## 改善箇所説明図

### 基準不適合発生箇所

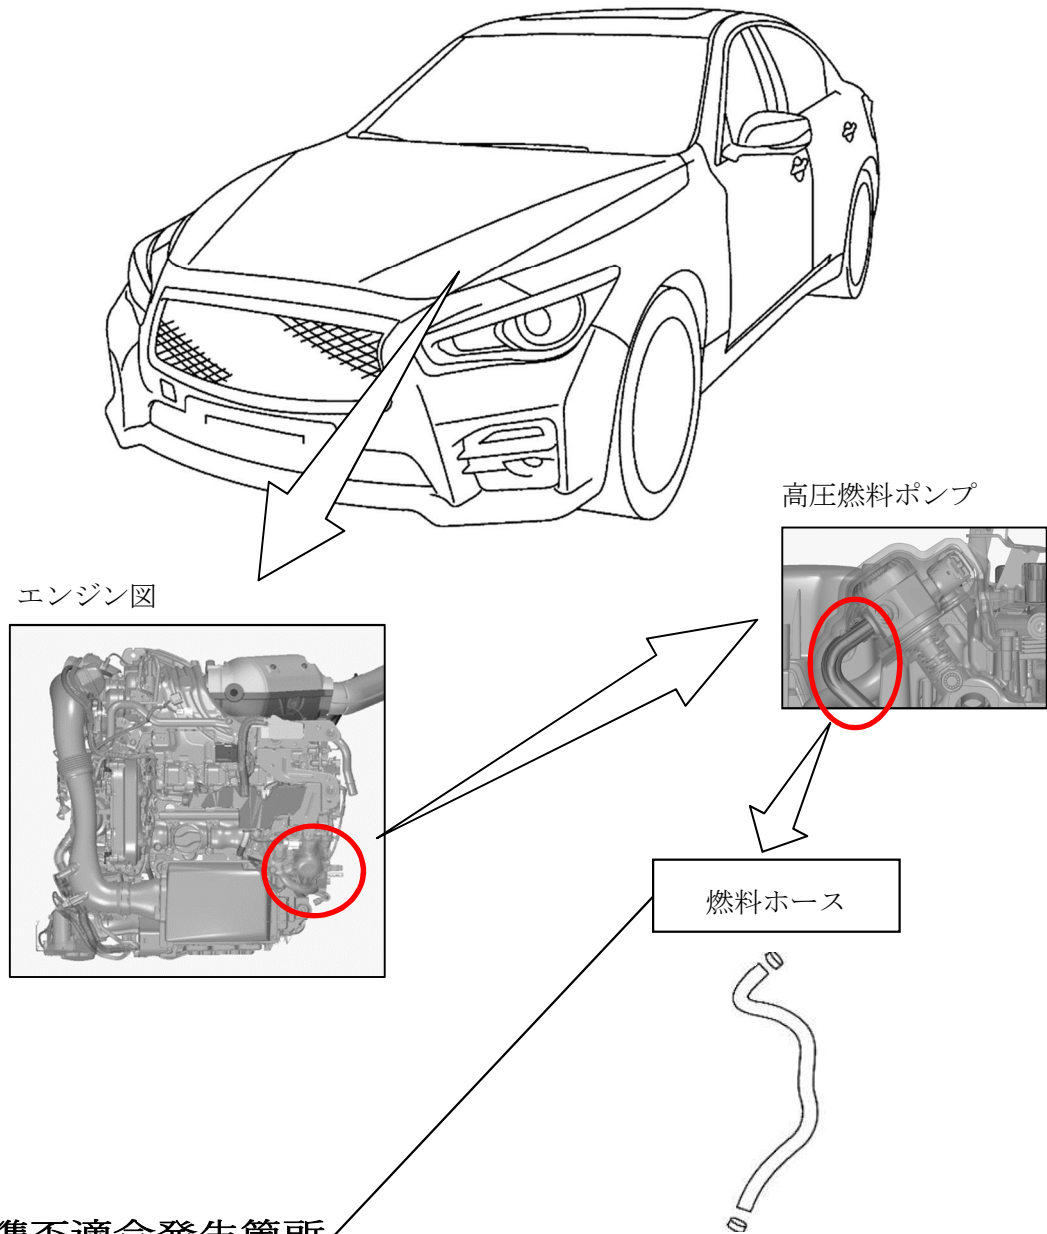
2. 0Lターボガソリンエンジン搭載車の燃料ホースにおいて、材質が不適切なため、熱等により早期に劣化することがある。そのため、そのまま使用を続けると、冷機始動時に高圧燃料ポンプと低圧側燃料ホースとの接続部分から燃料がにじみ出るおそれがある。

全車両、当該燃料ホースを対策品に交換する。

識別：金色のシールをモデルナンバープレートの右横に貼り付ける。
